- Resposta a Pedido De Esclarecimento - Pregão Eletrônico Nº 024/2021/SRP - Processo Administrativo Nº 7781/2021 - Requerente: UPS Link.

PREGÃO ELETRÔNICO Nº. 024/2021/SRP
PROCESSO ADMINISTRATIVO Nº 7781/2021
LICITAÇÕES-E / BANCO DO BRASIL Nº 886508

RESPOSTA A PEDIDO DE ESCLARECIMENTO

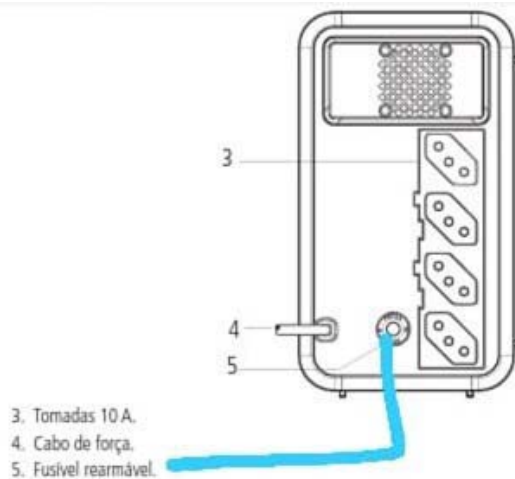
Existem no mercado de nobreaks 2 tipos de proteções gerais, uma por sistema rearmável e outra por sistema de troca de fusível.

Em nobreak de pequeno porte, o mais usual é a proteção do equipamento por fusível rearmável, que pode acionado de forma rápida e pratica, visto que o fusível é muito similar a um botão de liga/desliga, sempre acionado quando ocorre algum problema na rede elétrica. Vale evidenciar a economicidade da solução, pois pensando na proteção com fusível de vidro com unidade reserva e, precisando realizar a troca do mesmo mais de duas vezes, será necessário o estimado órgão realizar a compra do mesmo, mesmo que possuam um custo baixo, será necessário abrir um processo interno para realização de compras do dispositivo. Abaixo segue de modo claro, a proteção no painel traseiro do equipamento, onde elucida as informações aqui esclarecidas.

Visto que ambos os tipos de proteção foram citados e que ambas têm a mesma função, a de desligar o nobreak de forma rede elétrica quando houver correntes excessivas provocadas por sobrecarga e curto-circuito, entendemos que serão aceitos nobreak que possuírem qualquer um dos dois sistemas. Nosso entendimento está correto?

Questionamento 1: Como trata-se de melhoria técnica e/ou evolução tecnológica do item licitado. Neste caso pode ofertar equipamento com essas características;
